UN NOUVEAU REGARD POUR LE MERVELET

juillet 2025

ÉTUDES POUR L'AVANT-PROJET DU PLQ AVENUE DU BOUCHET - MERVELET SYNTHÈSE DE LA 2^E PHASE DU PROCESSUS

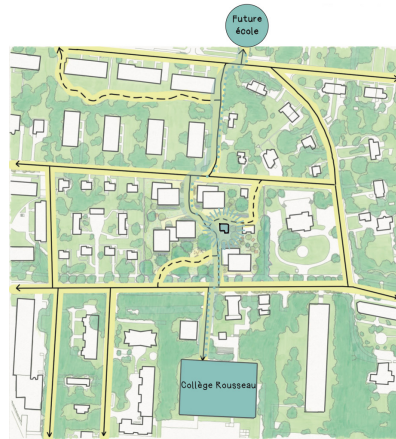
- Des formes bâties mieux intégrées au site par rapport aux deux barres proposées par le PLQ en vigueur
- Une manière concrète de se relier avec l'ensemble du quartier, avec des percées visuelles, des espaces et des cheminements piétons connectant ses équipements bâtis et ses parcs.

Coup de cœur :

La "traversée des écoles", proposée dans les deux variantes et reliant le Collège et l'école future, constitue un atout pour le quartier. Elle est accompagnée d'autres perméabilités visuelles et piétonnes tout aussi appréciées par la population.

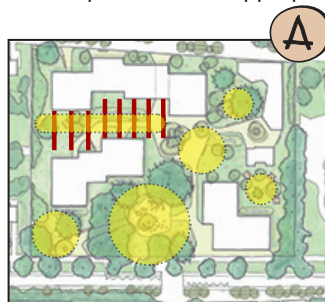
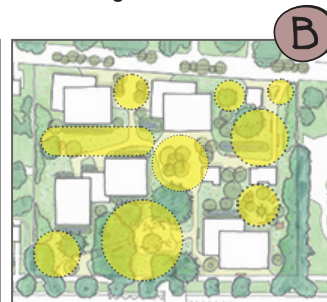
🕒 **Coup dur :** un doute subsiste quant à la qualité de l'espace linéaire situé entre les deux barres vers le ch. Charles-Georg.

♥ **Coup de cœur :** appréciation de la diversité et richesse des espaces ouverts proposés sur la variante.
